## INFORMAÇÃO TÉCNICA – TRABALHOS COMPLEMENTARES

T – 44/2020 | CONSTRUÇÃO DO EDIFÍCIO DO SERVIÇO DE FINANÇAS NA TORRE NASCENTE DO ESTÁDIO MUNICIPAL DE LEIRIA; Trabalhos complementares ao abrigo do artigo 370.º do CCP, Decreto-Lei n.º 18/2008, de 29 de janeiro; Com as alterações introduzidas por: Declaração de Retificação n.º 18-A/2008; Lei n.º 59/2008; Decreto-Lei n.º 223/2009; Decreto-Lei n.º 278/2009; Lei n.º 3/2010; Decreto-Lei n.º 131/2010; Lei n.º 64-B/2011; Decreto-Lei n.º 149/2012; Decreto-Lei n.º 214-G/2015; Decreto-Lei n.º 111-B/2017; Declaração de Retificação n.º 36-A/2017; Declaração de Retificação n.º 42/2017; Decreto-Lei n.º 33/2018; Decreto-Lei n.º 170/2019; Resolução da Assembleia da República n.º 16/2020; Decreto-Lei n.º 14-A/2020; Lei n.º 30/2021; Declaração de Retificação n.º 25/2021; Decreto-Lei n.º 78/2022; Decreto-Lei n.º 54/2023;

## MINUTA DE ADENDA AO CONTRATO

### 3.1.9. Execução de banco para proteção de infraestruturas

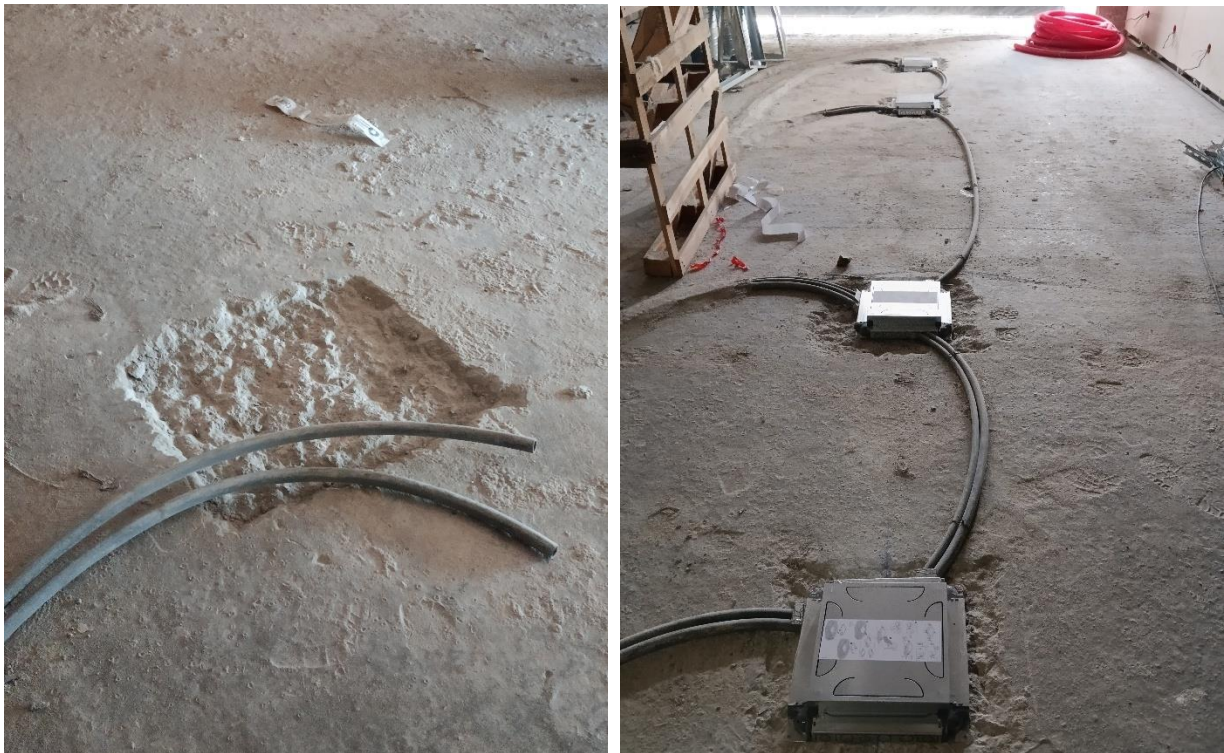
- **Facto:** A passagem de infraestruturas elétricas (chegada de ramal de abastecimento aos quadros principais do piso 00), estava impedida por incongruência entre as cotas de projeto e as cotas existentes no local (pouca profundidade), pelo que é necessário a execução de elemento a fim de proteger as tubagens de proteção dos cabos de alimentação de energia elétrica. Relativamente a esta questão a equipa projetista sugeriu a execução de um banco para o local, que acomoda essas infraestruturas e se torna um elemento útil.

- **Causa:** Imprevisto.
- **Resolução Proposta:** Execução de banco por forma a evitar o risco elétrico e proteger a tubagem e cabo de alimentação de energia elétrica.
